改善箇所説明図③

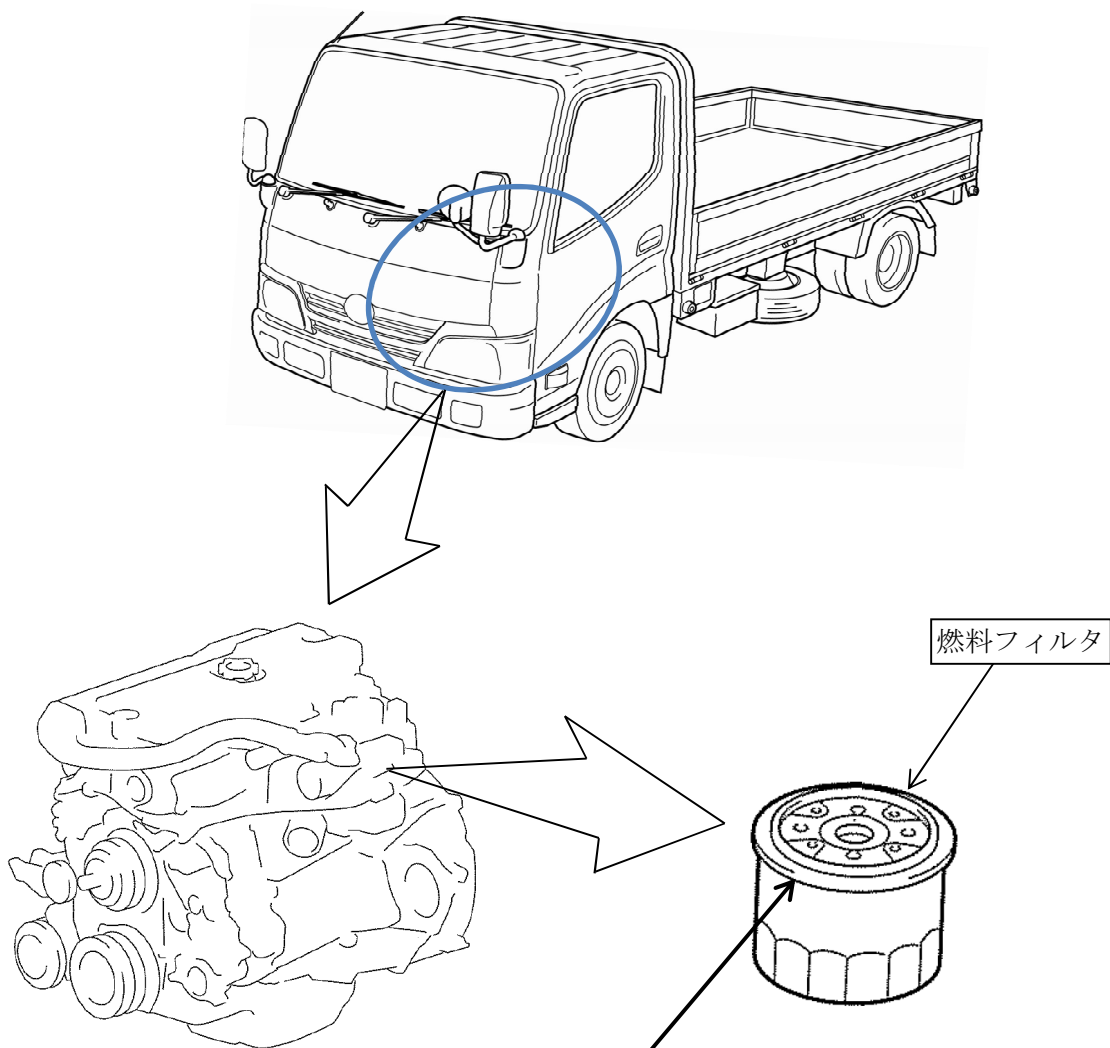
基準不適合発生箇所

小型トラックにおいて、ディーゼルエンジンの燃料フィルタケースの強度が不足しているため、燃料圧力の変動およびエンジン振動により、フィルタケースに亀裂が入るものがあり、燃料が漏れるおそれがある。

当該燃料フィルタを対策品と交換する。なお、一部の車両においては、既に対策品が取り付けられているため、部品番号を点検し、対策前のものは対策品に交換する。
